OPAC DE L'OISE
COMMUNE DE MILLY-SUR-THERAIN
CONSTRUCTION DE 24 LOGEMENTS COLLECTIFS & 10 LOGEMENTS INDIVIDUELS LOCATIFS ET
UN BATIMENT EN CO-LOCATION POUR ALZIEIMERS LEGERS
RUE DU CLOS ALLETETE

COMPTE RENDU

REUNION DE CHANTIER N°55 DU VENDREDI 23 FEVRIER 2018

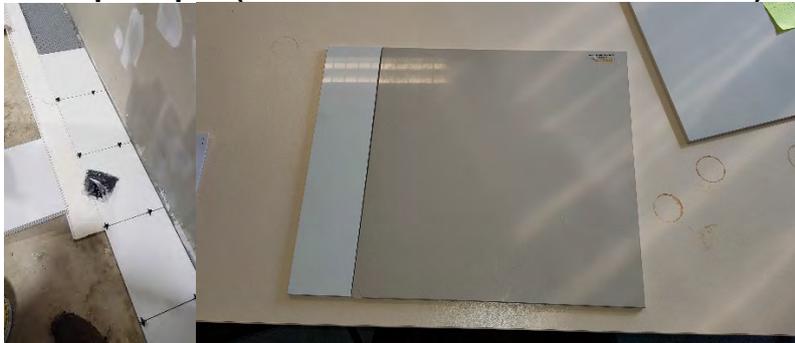
Reprendre GT conformément au descriptif du CCTP. (98/48 au panneau isolés spécial GT type Gainéo ou équivalent) **En cours**

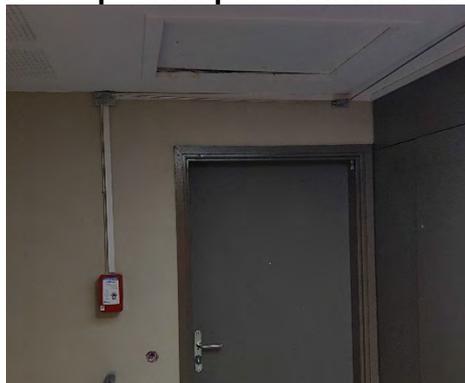
- Il est constaté que l'altimétrie des coffrets encastrés dans les murets n'est pas conforme, le bas du coffret doit être à 40cm du sol fini, ne pas couper ou raccorder de liaison B en attendant la reprise de ces derniers par Eiffage.
